島根原子力発電所第2号機 審査資料	
資料番号	NS2-他-067改16
提出年月日	2023年2月20日

島根原子力発電所第2号機

工事計画認可申請（補正）に係る論点整理について

2023年2月
中国電力株式会社

図1 防波壁に設置する漂流物対策工

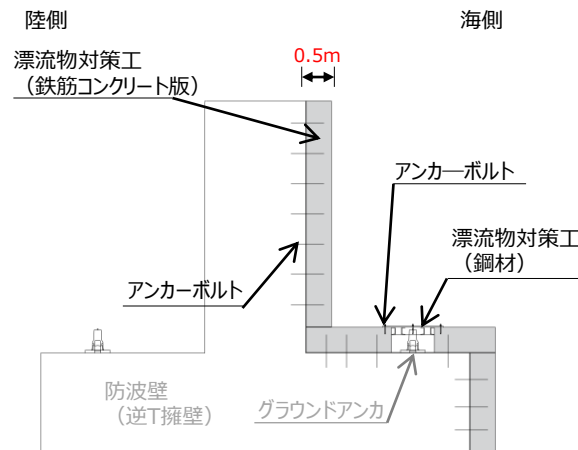
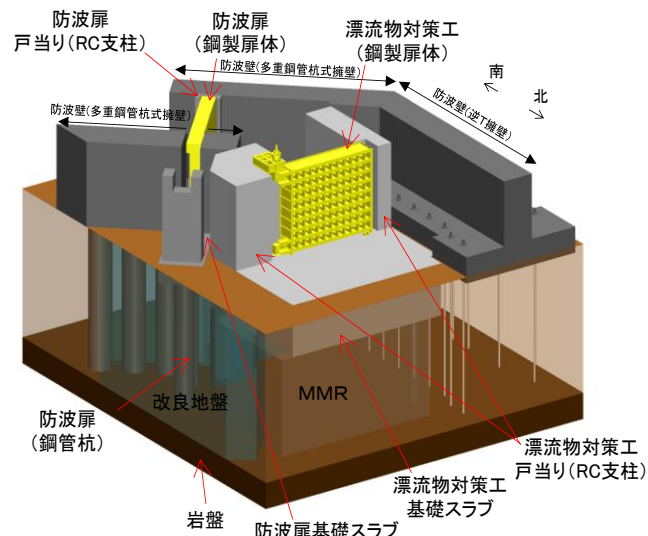
- 漂流物衝突荷重の評価について、検討フローの中で先行事例と何が異なるのか、どこに新規性があるのかを整理し、その項目を重点化して今後説明すること。また、塑性状態まで許容する漂流物対策工の設計方法は先行実績がないため、新たな論点として漂流物衝突荷重の評価と併せて今後説明すること。

- 漂流物衝突荷重については、第1067,1096回審査会合にて説明済。
- 防波壁に設置する漂流物対策工は、要求機能として、漂流物衝突荷重を分散して防波壁に伝達し、防波壁の局所的な損傷を防止する、又はグラウンドアンカに漂流物が直接衝突しないよう、防波壁の一部として漂流物対策工（鉄筋コンクリート版）及び漂流物対策工（鋼材）を設置する。また、設置変更許可審査においては、性能目標として鉄筋コンクリート版がせん断破壊しないこと及び鋼材が破断しないこととしていたが、詳細設計段階においては、許容限界はおおむね弾性状態にとどめるよう方針を変更した。耐震評価及び強度評価を実施した結果、各部材に発生する応力が短期許容応力度以下であることを確認した。（P.5～11）
- 防波壁通路防波扉に設置する漂流物対策工は、要求機能として、防波扉（荷揚場南、3号機東側）に漁船等の漂流物が直接衝突しないよう、防波扉の前面に、防波扉の一部として漂流物対策工を設置する。耐震評価及び強度評価を実施した結果、各部材に発生する応力が短期許容応力度以下であることを確認した。（P.12～15）

図1 係船柱杭基礎の設置位置

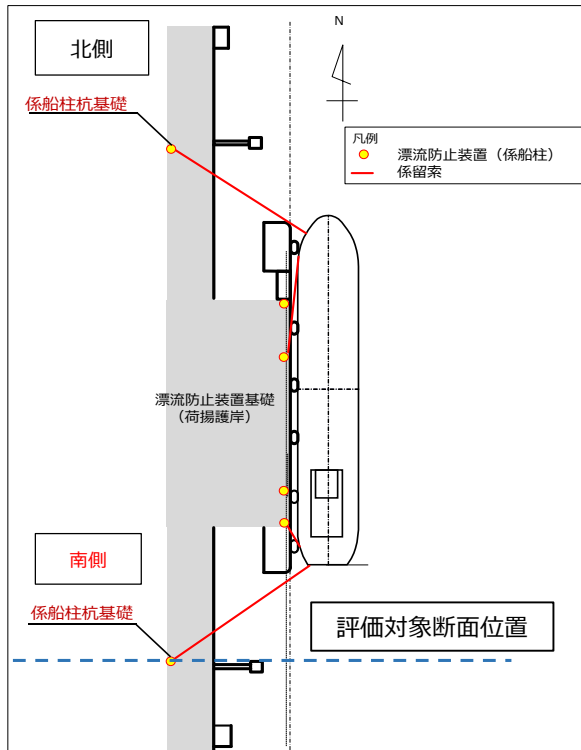
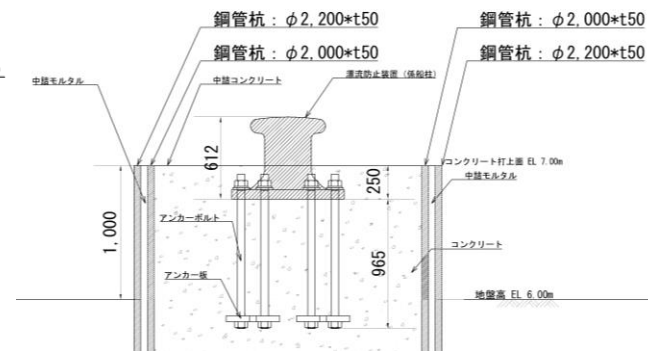
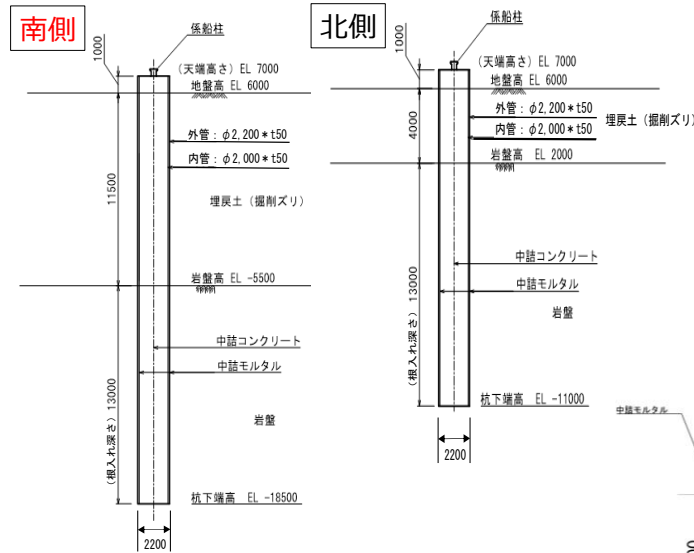
No.	詳細設計申送り事項	分類	回答	回答頁
1	<p>（まとめ資料での当社の記載） 燃料等輸送船の位置及び係留索の水平角を固定できる位置に係船柱を追設する。海域活断層から想定される地震による津波の来襲に伴い、荷揚場に係留された燃料等輸送船を漂流させないために追設する係船柱の詳細設計の結果を説明する。</p>	B	<p>係船柱杭基礎については、地盤物性のばらつきを考慮したうえで、施設の評価を実施した結果、許容限界以下であることを確認した。</p>	P.19

➤ 耐震評価対象断面として、荷揚護岸南北に追設する多重鋼管杭基礎のうち、岩盤上面の標高が低く、土圧が大きくなると考えられる南側の多重鋼管杭設置位置断面を選定し、2次元有限要素法により表1の荷重を考慮した解析を行った結果、施設・地盤に生じる応力が許容限界以下となり、施設・地盤の構造健全性は十分に保持されることを確認した。

図2 ケーソン中詰材改良範囲

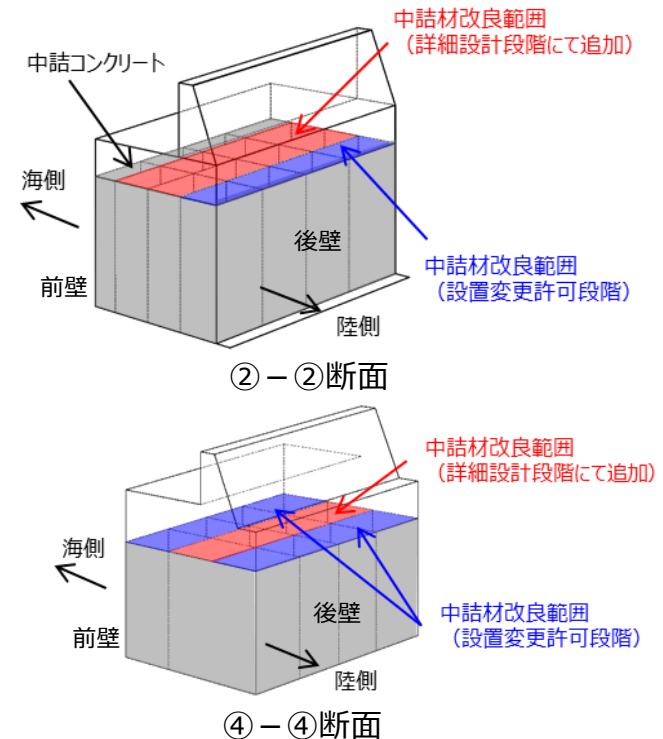
No.	詳細設計申送り事項	分類	回答	回答頁
1	防波壁（波返重力擁壁）のうちケーソン隔壁内にて実施する中詰材の改良について、その仕様及び範囲を説明するとともに、試験等により設定した中詰材改良体の解析用物性値を説明すること。	B	ケーソン隔壁内のすべての中詰材について、高圧噴射攪拌工法により改良することとした。また、室内試験及び原位置試験（P S 検層）における試験結果を踏まえ、解析用物性値を設定した。	P.24,25

- ケーソン内に充填された中詰材（銅水砕スラグ及び砂）については、全区画を改良する。
- ケーソン区画内の中詰材をすべて改良できる工法として高圧噴射攪拌工法（改良幅 5 m）を採用し、チェックボーリングにより中詰材が確実に改良されていることを確認している。（図 3，図 4）。
- 中詰材改良体は、ケーソンの評価のために 3 次元構造解析においてモデル化することから、密度及びS波速度を用いて解析用物性値を設定する。図 5 に原位置試験位置図を、表 1 に室内試験及び原位置試験項目を示す。

図1 防波壁（波返重力擁壁）のケーソンの構造概要図

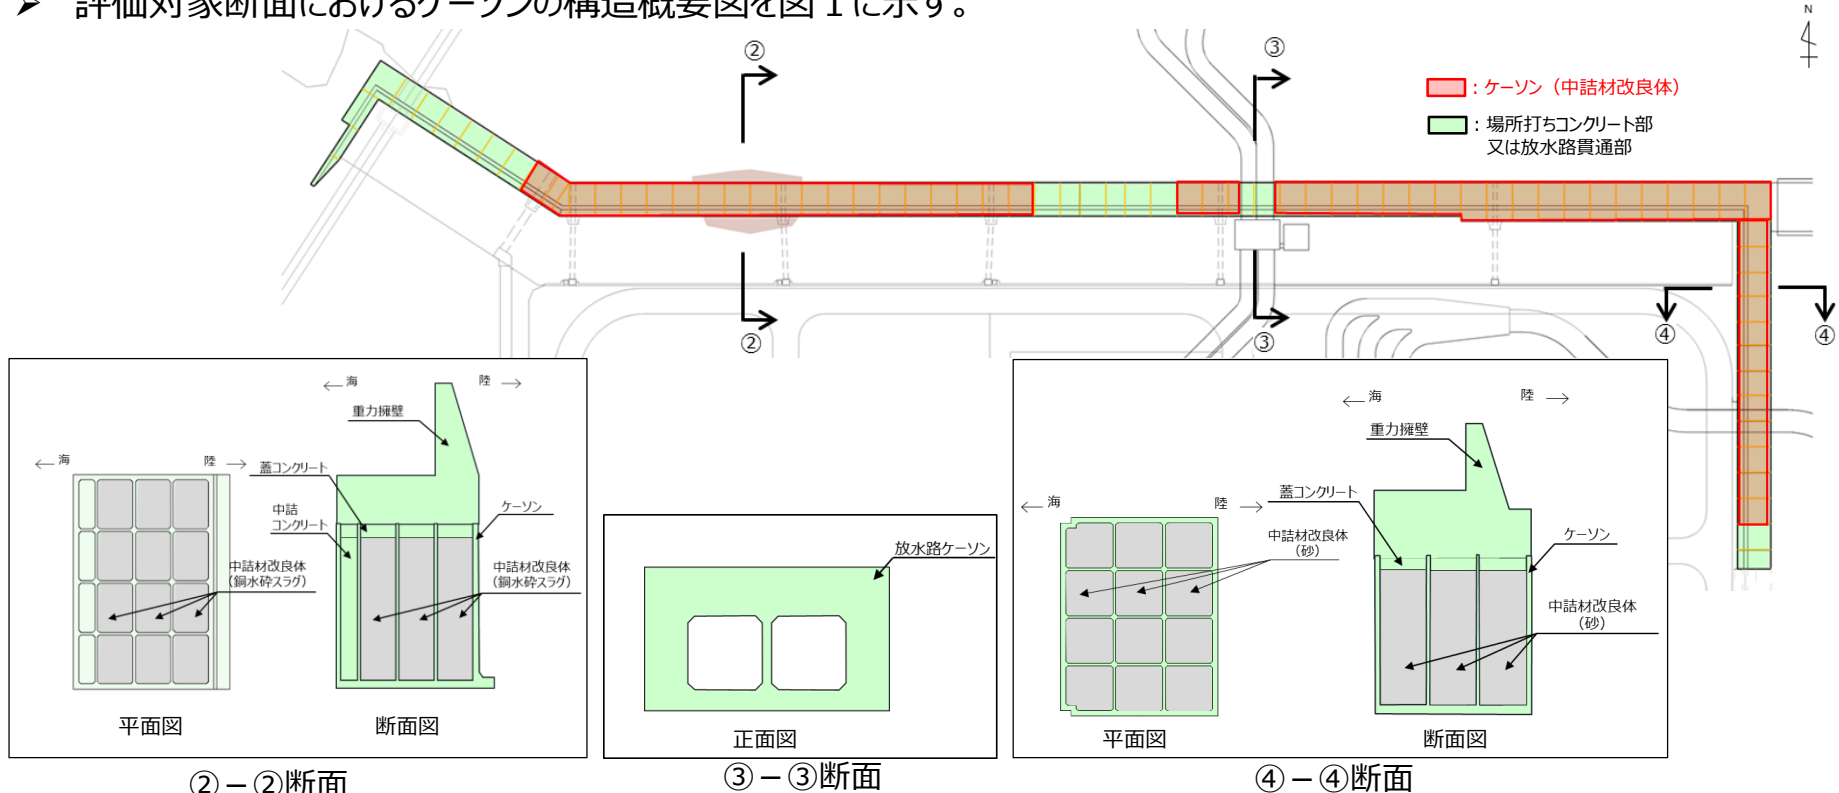
No.	詳細設計申送り事項	分類	回答	回答頁
1	波返重力擁壁のケーソンの構造成立性評価において、物性値のばらつきケースを踏まえ、3次元FEM解析結果から、ケーソンがおおむね弾性状態にとどまり、かつ止水性能を確保でき、防波壁としての構造が成立することを説明すること。	B	防波壁（波返重力擁壁）のうちケーソンは、複数の隔壁を有しており、その影響を考慮する必要があることから、3次元構造解析により耐震評価を行った結果、要求性能を満足することを確認した。	P.29~33

- ③-③断面の放水路ケーソンについて、各照査項目において照査値が最大となる部材及び照査値を表6に示す。頂版及び側壁については、いずれの照査項目についても、許容限界を満足することを確認した。
- 底板については、照査値が1.0を超える箇所があるが、図10に示すとおり、許容限界を超える範囲は局所的で、海陸方向に連続していないことから、部材全体として機能が損なわれていないことを確認した。なお、参考として、「鉄筋コンクリート構造計算規準（1999）」の短期許容応力度では照査値が1.0を下回ることを確認した。
- 隔壁については、せん断破壊（面内）に対する評価が、応力度の平均化を実施した場合においても、照査値1.0を上回ったこと及び隔壁の役割が重力擁壁の支持のみであることから、3次元非線形構造解析を実施した。3次元非線形構造解析の結果、許容限界を満足することを確認した（表7）。

図 1 基礎浮上りの概念図

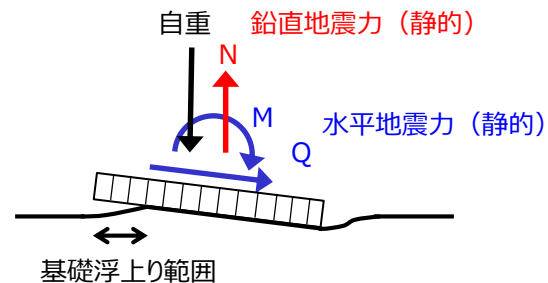
No.	議論の内容 (第1054回審査会合(2022年6月14日))	回答	回答頁
1	<p>基礎スラブの設計について、地盤ばね及び基礎スラブの非線形性を考慮した場合は応力の足し合わせができないため、応力解析では、水平と鉛直地震力を同時に考慮しなければならない。その場合、地震応答解析とは異なる接地圧分布になることから、応力解析における付着力の取扱いを含めて、今後、基礎スラブの応力解析手法及び設計結果について説明すること。</p>	<p>【4-6(1)】 制御室建物基礎スラブの応力解析における付着力の適用</p> <ul style="list-style-type: none"> 制御室建物基礎スラブの応力解析においては、地震応答解析と同様に付着力を考慮し、基礎スラブと底面地盤の間の付着力を模擬したギャップ要素により基礎スラブの浮上りを評価可能なモデルを採用している。 水平及び鉛直方向地震力を同時に考慮した応力解析の結果、基準地震動 S s に対して耐震性を有することを確認した。 <p>【4-6(2)】 原子炉建物基礎スラブの応力解析モデルの変更</p> <ul style="list-style-type: none"> 原子炉建物基礎スラブの応力解析においては、設置変更許可時に採用予定としていた解析モデルから応力解析モデルを変更しているため、変更内容について整理したうえで、基準地震動 S s に対して耐震性を有することを確認した。また、積層シェル要素でモデル化した壁に発生する応力を考慮した場合でも耐震壁が健全であることを確認した。 	<p>P.35～46</p> <p>P.47～52</p>

- 制御室建物の地震応答解析においては、基礎底面のロッキング地盤ばねを浮上り線形とし、地震応答解析結果により算定した基礎浮上りが発生しないために必要な付着力が、 0.40N/mm^2 (建物基礎底面と地盤の間の付着力) を超えないことを確認している。(図 1 (a)参照)
- 一方、基礎スラブの応力評価 (弾塑性解析) においては水平方向及び鉛直方向地震力を組合せ係数法により同時入力するため、基礎スラブ底面の地盤ばね (鉛直ばね) に 0.40N/mm^2 を超える引張力が発生する可能性がある。(図 1 (b)参照)。
- 水平方向及び鉛直方向地震力を同時に入力した応力解析においては、基礎スラブの柔性及び浮上りによる影響を評価するため、基礎スラブ底面の地盤ばね (鉛直ばね) に 0.40N/mm^2 を超える引張力が発生したときに浮上りを考慮する。
- 本資料は、制御室建物基礎スラブ底面の地盤ばね (鉛直ばね) に付着力及び基礎浮上りを考慮した応力解析による基礎スラブの耐震評価結果を示すものである。

図1 防波壁，管理事務所4号館及び土石流危険区域の配置

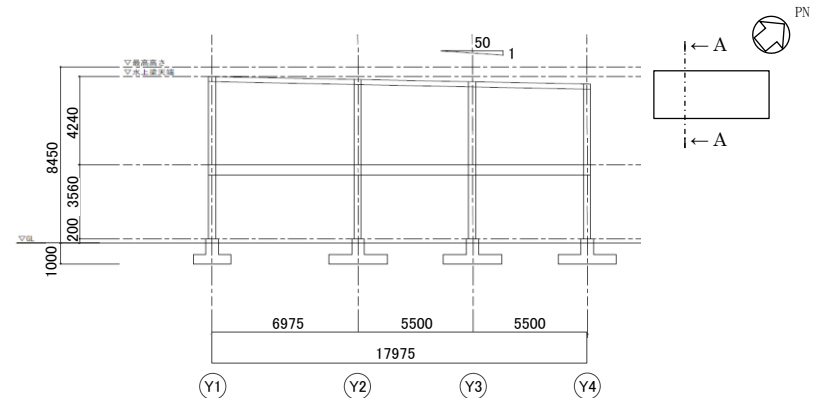
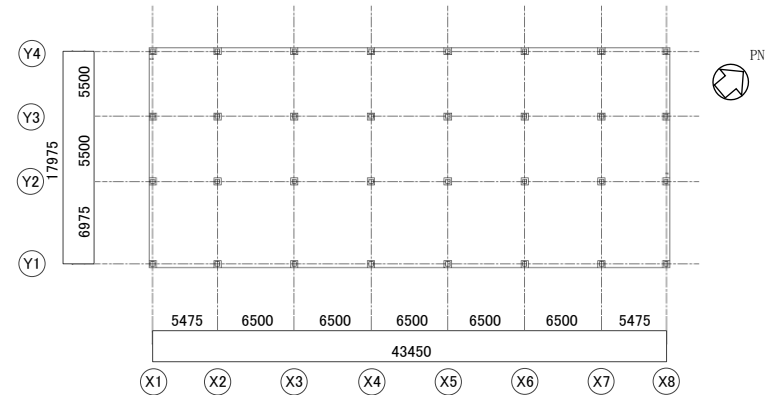
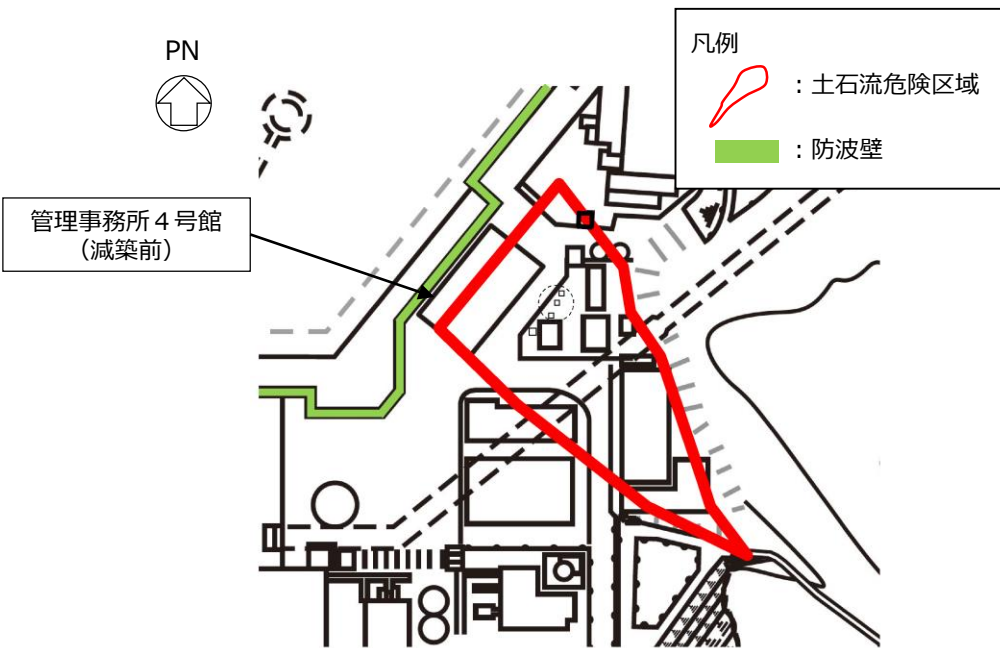
防波壁と隣接している管理事務所4号館が土石流により倒壊した場合に防波壁に影響がないことについて説明する。

- 管理事務所4号館の防波壁側の1スパン（約7m）を減築することにより、その影響範囲に防波壁が含まれないよう対策を行うことを説明する。

- 倒壊及び転倒に対しては、管理事務所4号館の倒壊及び転倒を想定しても防波壁に衝突しない程度に十分な離隔距離を有することを確認した。
- 滑動に対しては、管理事務所4号館が滑動した場合には防波壁との十分な離隔距離を確保できないおそれがあることから、土石流による衝突荷重により建物基礎（独立基礎）底面に滑動が生じないことを確認した。
- 以上のことから、倒壊、転倒及び滑動による防波壁への影響がないことを確認した。
